Bauprojekt am Kanzlei-Kreisel, Emmenbrücke

Schlussbericht zum Projektverfahren

Vom Begleitgremium verabschiedet am 12. Dezember 2019

5.1 Projektdokumentation «01 Hugo Falter»

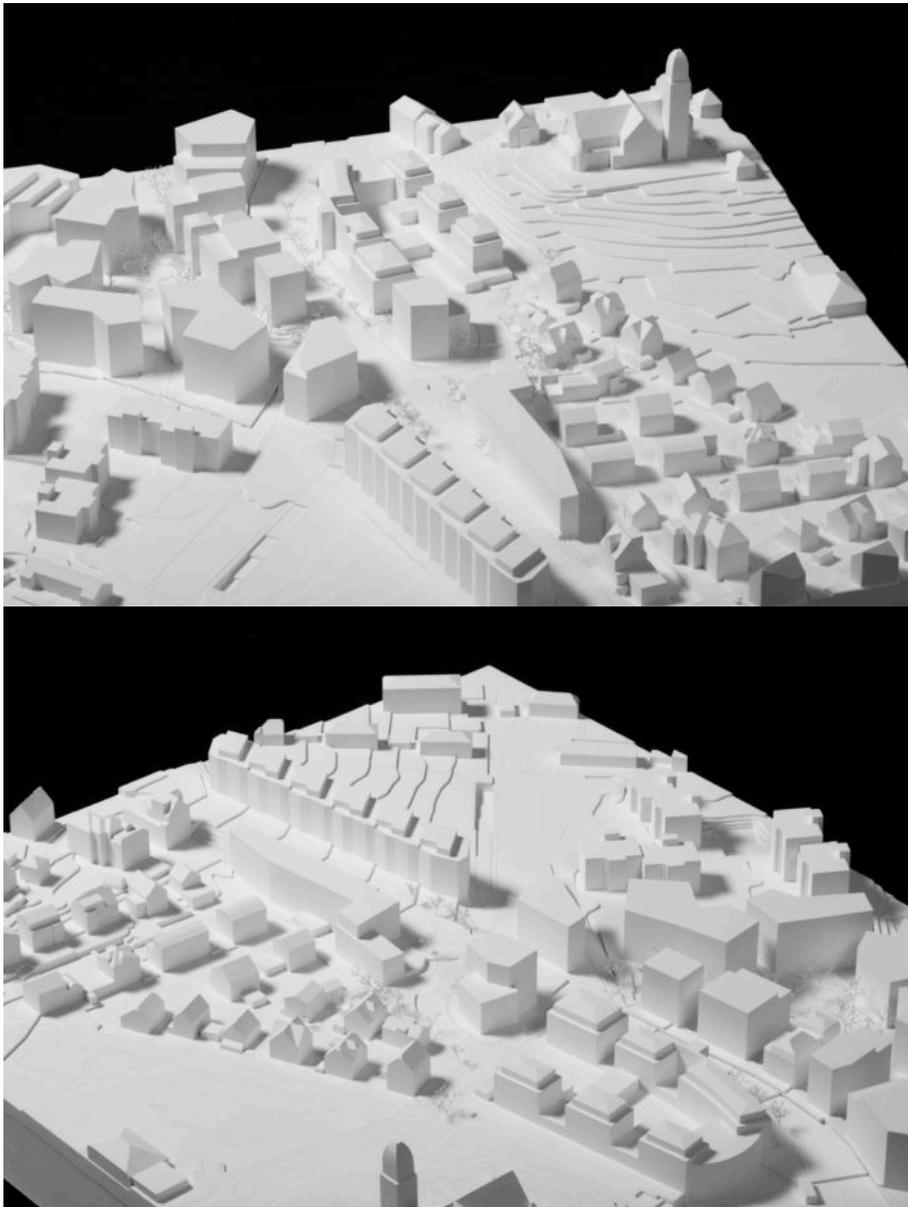
Die städtebauliche Auszeichnung der Lage am Kreisel und Lage an der historischen Langsamverkehrsachse kommt auch im Erdgeschossgrundriss zum Ausdruck. Mit dem gut sichtbaren Kundeneingang der Bank auf der Nordseite entsteht eine attraktive, repräsentative Situation am Kreisel. Mit dem Eingang der Wohnungen auf der Südseite, am Versatz der zwei Baukörper, wird die Langsamverkehrsachse aufgewertet. Die mittige Lage des Erschliessungskerns stärkt dabei die Flexibilität im Erdgeschoss, so sind ergänzende Erdgeschossnutzungen (Geschäftslokal an der Ecke zur Gerliswilstrasse) möglich, auch kann innerhalb der Bank auf unterschiedliche Entwicklungen reagiert werden. Im Detail gibt es verschiedene Optimierungsmöglichkeiten. Die Notwendigkeit einer internen Treppe der Bank wird hinterfragt, auch scheint der Kundeneingang zur Bank im Bauvolumen zu abrupt, es fehlt einen überdachten Zugangsbereich. Die Ecke am Versatz der Bauvolumen auf der Nordseite hat mit der freiräumlichen Nische mit Baumpflanzung zwar Potenzial, die Gestaltung und die Situation im Grundriss wirken hier jedoch etwas hilflos. Noch nicht ge-

ge in Richtung Nordwesten kann die Zufahrt im Untergeschoss wesentlich verbessert werden. Die Aussenparkfelder erfordern ein Wendemanöver.

Die relevanten baulichen und technischen Aspekte von Minergie-P sind für eine erfolgreiche Zertifizierung vollständig erfüllt. Es liegt ein Technikkonzept vor, welches baulich umgesetzt werden kann. Die Gebäudehülle ist geeignet, um die Minergie-Panforderungen zu erfüllen. Auch das Schachtkonzept mag weitestgehend zu funktionieren.

5.4 Projektdokumentation «04 Triplex»

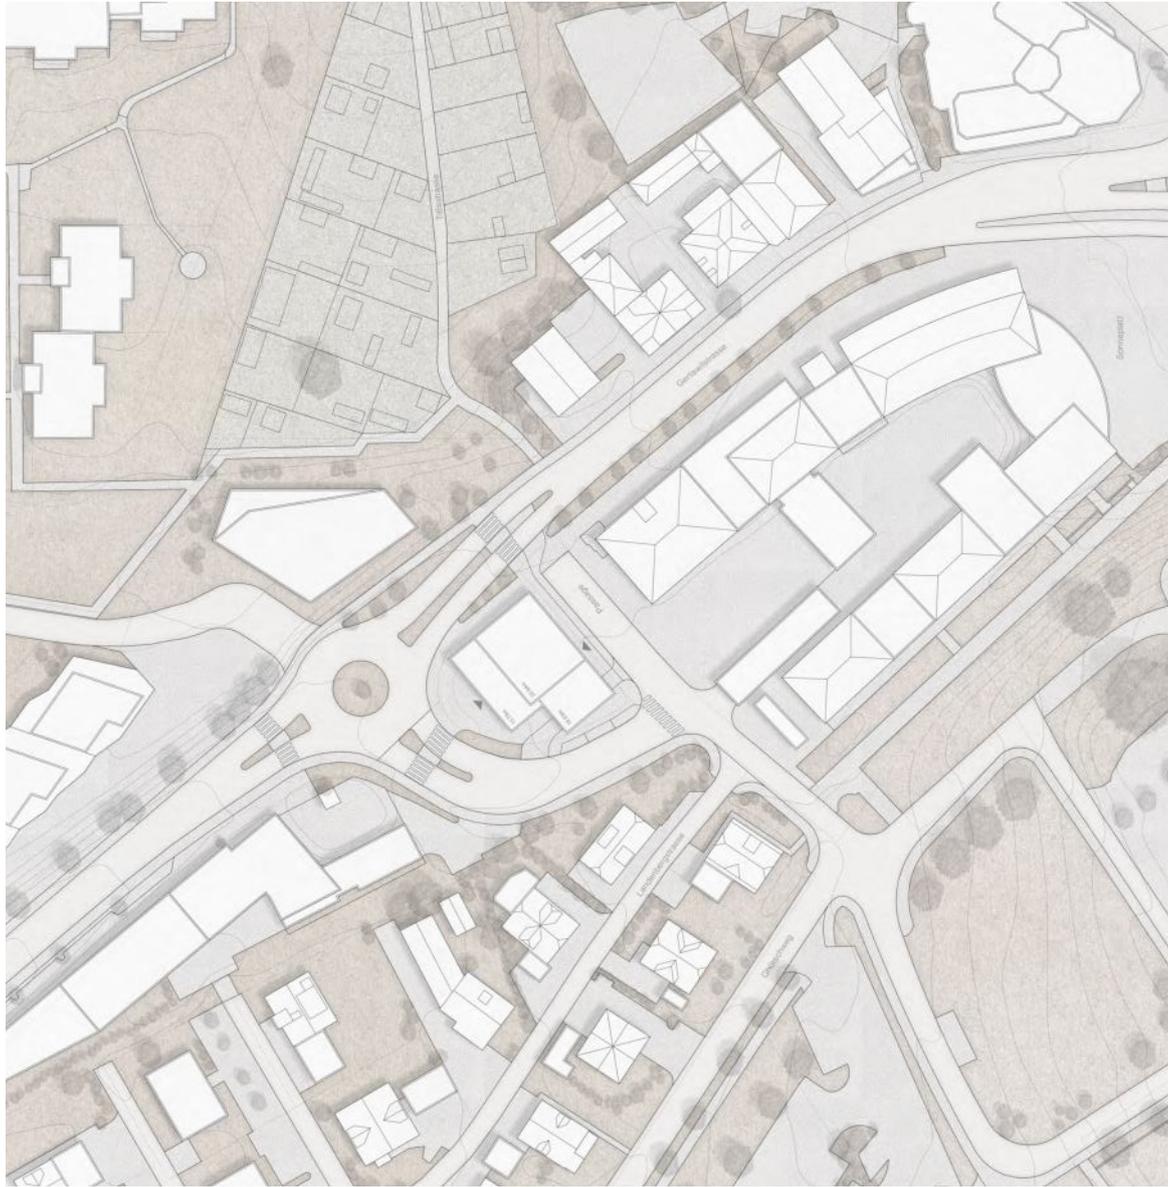
Die klar strukturierte Haltung im Grundriss entspricht der städtebaulichen Ausgangslage und ist eine gekonnte Antwort im Umgang mit den gesetzlichen Lärmschutzansprüchen. Jede Wohnung ist mehrseitig orientiert. Gegen die stark belastete Gerliswilstrasse sind explizit Esszimmer mit Küche angeordnet. Ein Hauptmotiv des Entwurfsansatzes kommt dabei zum Tragen. Der dafür gewählte räumliche Ansatz mittels gestapelten Raumfiguren, welche zweigeschossige Essräume anbieten versprechen innenräumliche Attraktion. Die Frage ob zweigeschossige Räume auf doch begrenzten Zimmerflächen massstäblich ideale Proportionen besitzen, muss an dieser Stelle unbeantwortet bleiben. Die Wohnungen sind insgesamt wohlproportioniert und gut organisiert und versprechen einen hohen Wohnwert. Zu erwähnen bleibt einzig, die Geschosswohnung im fünften Obergeschoss, welche in ihrer durchaus reizvollen Üppigkeit, allenfalls die ökonomische Ausgangslage des Zielpublikums stark herausfordert. Im Bereich der Dienstleistungsflächen reagiert das Angebot ebenfalls geschickt auf die Aufgabenstellung. Bereits werden sich anbahnende räumliche Ansprüche im Bankensektor antizipiert. So können über das zentrale Treppenhaus Räumlichkeiten im ersten Obergeschoss fremdvermietet werden. Der Layoutvorschlag für die Bank ist verständlich und besitzt das Potential entwerferisch weiterentwickelt zu werden.

Esszimmer und Küchen angeordnet. Aus Lärmschutzgründen sind Loggias vorgesehen. Weil jeder lärmempfindlich genutzte Raum über ein genügend grosses Fenster verfügt, bei dem die Grenzwerte eingehalten werden, ist das Projekt «Triplex» aus lärmtechnischer Sicht bewilligungsfähig.

Die Zufahrt im Erdgeschoss kann anhand der Schleppkurven nachgewiesen werden. Die Ausfahrt muss geringfügig angepasst werden, kann aber anhand der Schleppkurven nachgewiesen werden. Die Ausfahrt im Untergeschoss aus dem Autolift kann anhand der Schleppkurven nachgewiesen werden. Die Befahrbarkeit im Untergeschoss ist eingeschränkt. Das Parkfeld neben dem Autolift kann mittels Schleppkurven nicht nachgewiesen werden. Die Einfahrt im Untergeschoss kann anhand der Schleppkurven knapp nachgewiesen werden. Die Aussenparkfelder erfordern ein Wendemanöver.

Das Projekt überzeugt durch eine sorgfältige Analyse der Aufgabe und den daraus abgeleiteten architektonischen Grundsatzentscheidungen. Der auf den Zeichnungen präsentierte Ausdruck des Gebäudes gehorcht leider einer sich allzu stark auf kostenoptimierte Überlegungen abstützende Materialisierung und vermag daher zum Schluss im Rahmen einer Gesamtbeurteilung nicht gänzlich zu überzeugen.

5.5 Projektdokumentation «05 LEONARDO»

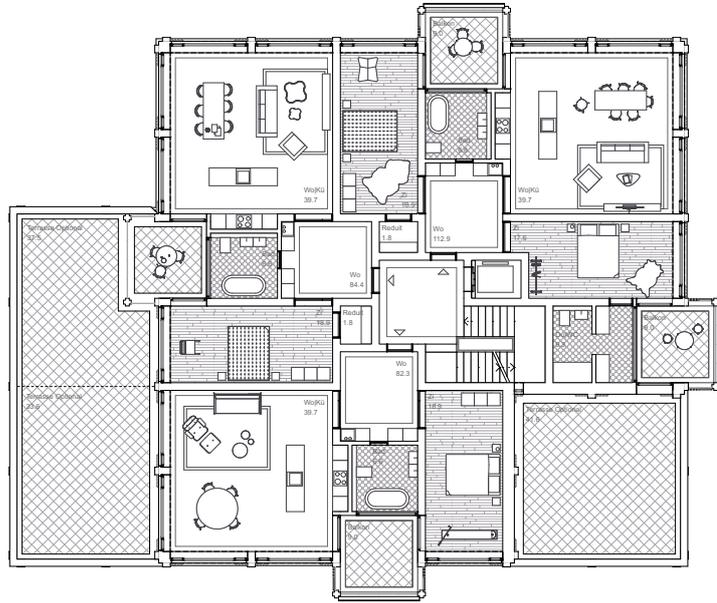
Das Gebäude basiert auf einem kreuzförmigen Grundriss, welcher gegen die Gerliswilstrasse ein Wohnzimmer mit Kochnische und ein Schlafzimmer aufweist. Aus Lärmschutzgründen werden Balkone angeordnet. Weil jeder lärmempfindlich genutzte Raum über ein genügend grosses Fenster verfügt, bei dem die Grenzwerte eingehalten werden, ist das Projekt «LEONARDO» aus lärmtechnischer Sicht bewilligungsfähig. Die sehr grossen Fenster im Wohnzimmer gegen die Gerliswilstrasse erfordern aber spezielle Fenster mit einem $R'_{w} + C_{tr} > 40$ dB.

Die Zufahrt im Erdgeschoss muss in der Breite geringfügig angepasst werden, kann jedoch anhand der Schleppkurven knapp nachgewiesen werden. Die Ausfahrt kann mittels Schleppkurven nachgewiesen werden. Im Untergeschoss ist die Parkierung vollautomatisch mit einem Autolift vorgesehen. Das Team ist zur Einsicht gekommen, dass für ein so enges, exponiertes Grundstück eine vollautomatische Anlage zielführend ist und zeigt damit auch verschiedene Vorteile auf (Kompaktheit der Anlage, gebündelte Ein- und Ausfahrt). Nicht alle Aussemparkfelder können gemäss Schleppkurven nicht nachgewiesen werden. Die beiden Längsparkfelder erfordern ein Wendemanöver.

Positiv gewürdigt werden die kompakten und funktional überzeugenden Wohngrundrisse, sowie das vorgeschlagene Parkierungssystem. Verwirrlich sind die Grundrissvorschläge im Erd- und Bankgeschoss. Im Kontext zur Umgebung nicht zu überzeugen vermag die unruhige Fassadengestaltung.
